三亚崖州湾  
南繁科技城幼儿园  
幼儿园小学项目  
1号楼

21-27 立面图

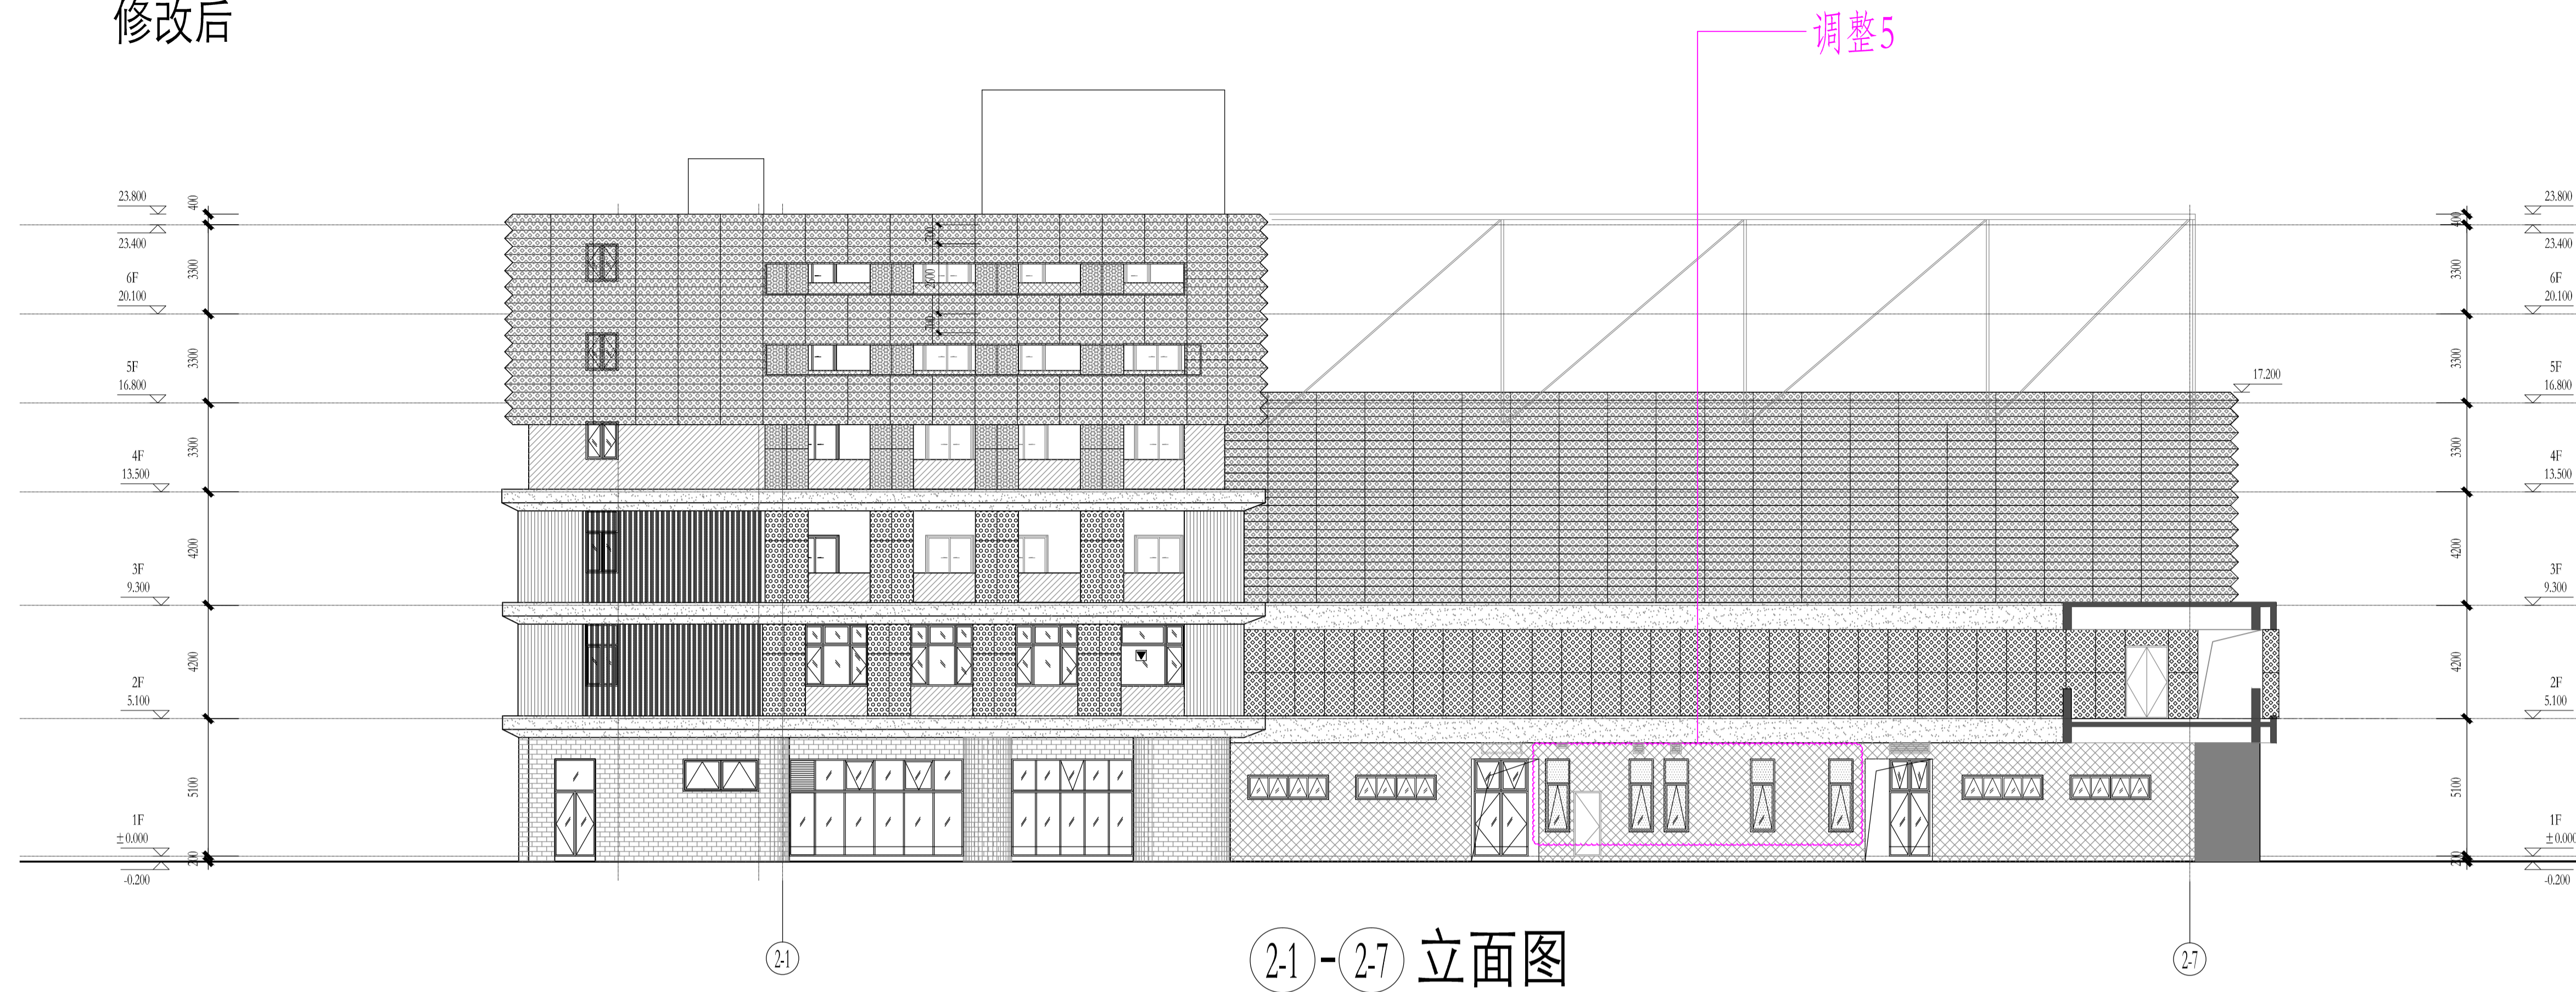
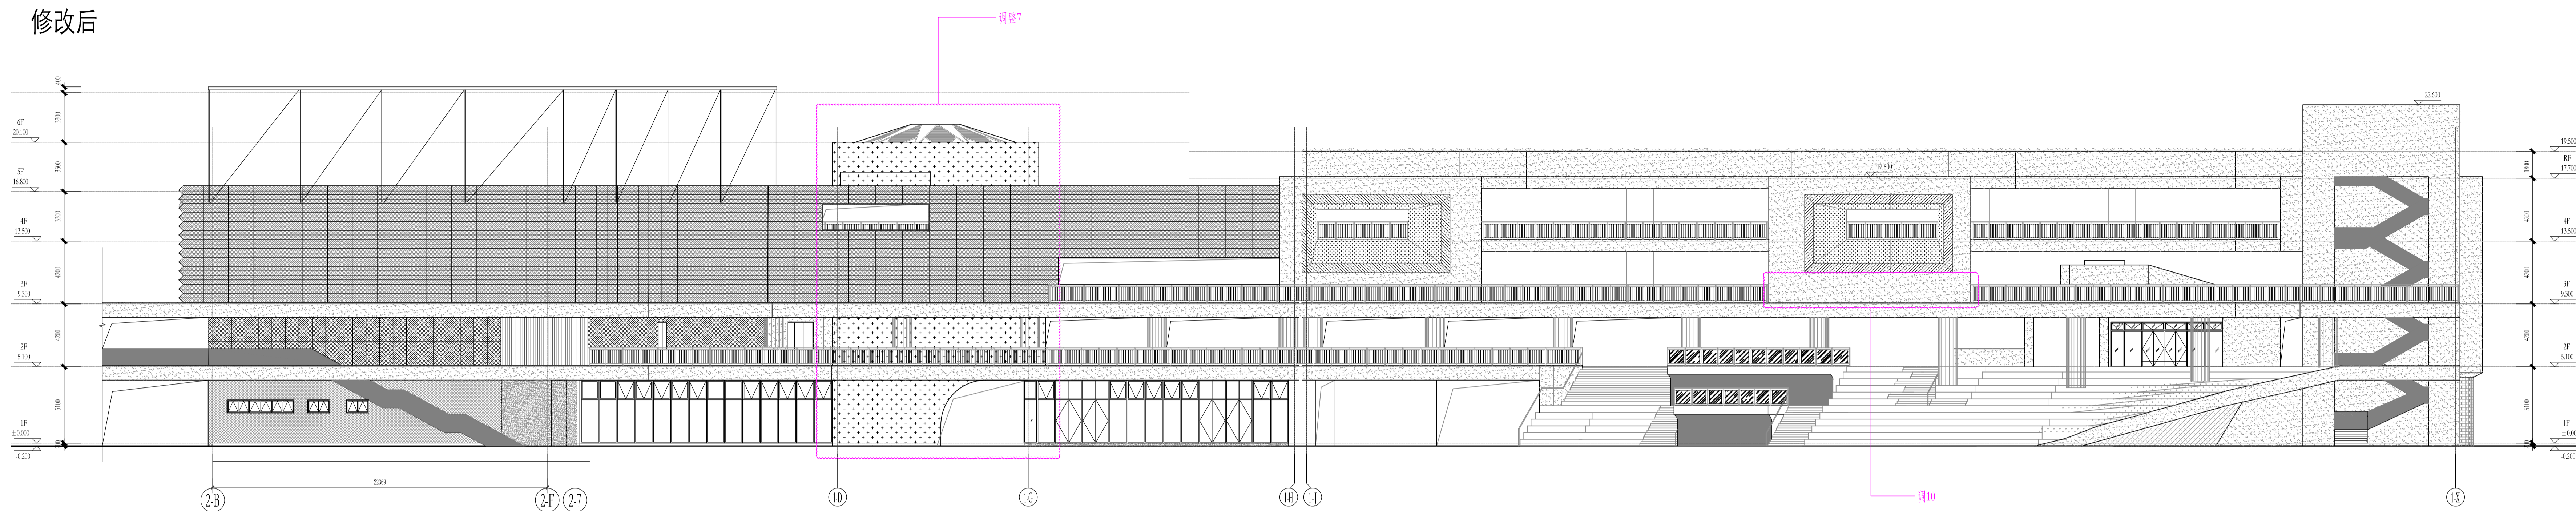
说明:  
修改内容:  
7.弧形楼梯外立面材质由面砖修改为同面砖色的质感涂料

2-B-1-X 立面图

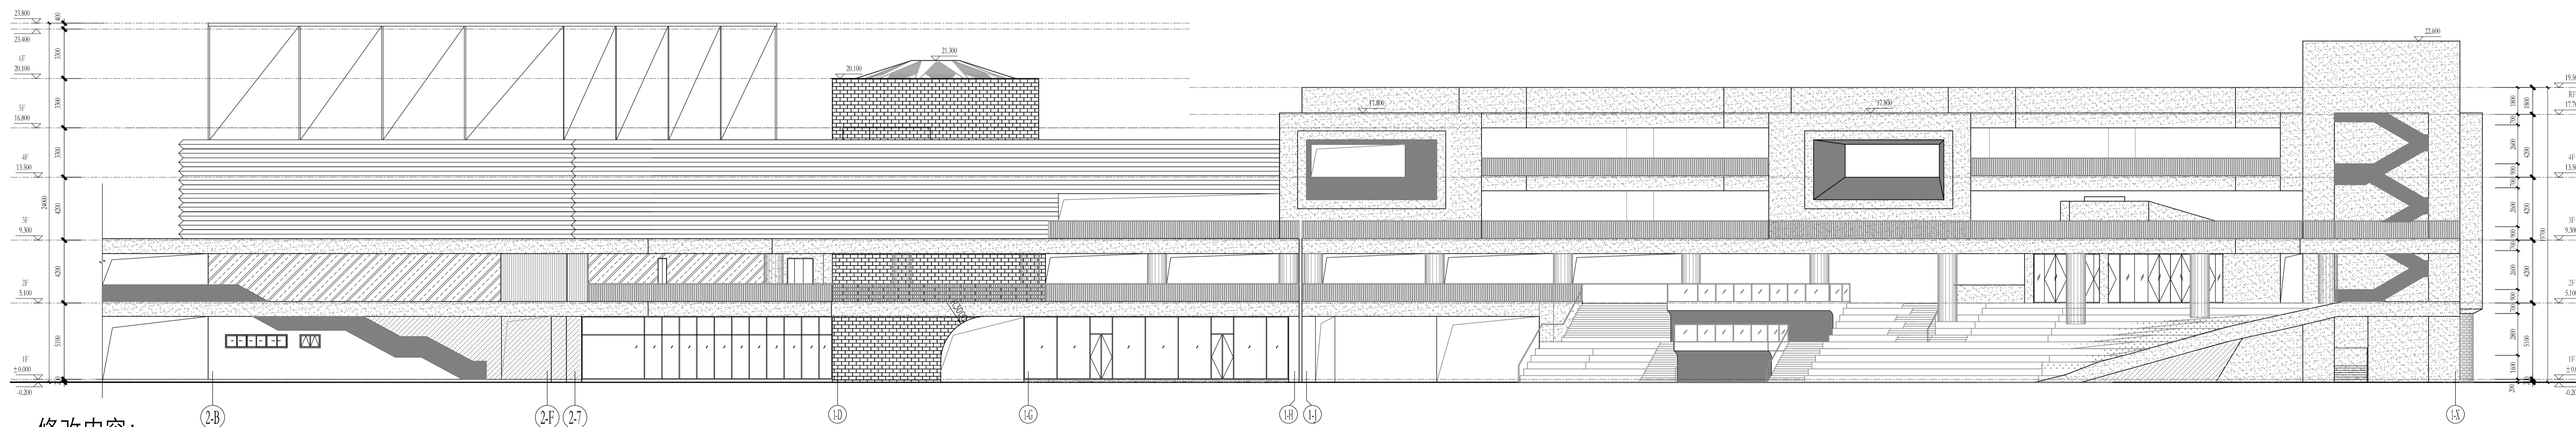
5.调整燃气表间和开门位置, 调整厨房内部平面分隔及门窗位置, 局部外窗玻璃改为磨砂玻璃, 增加百叶窗
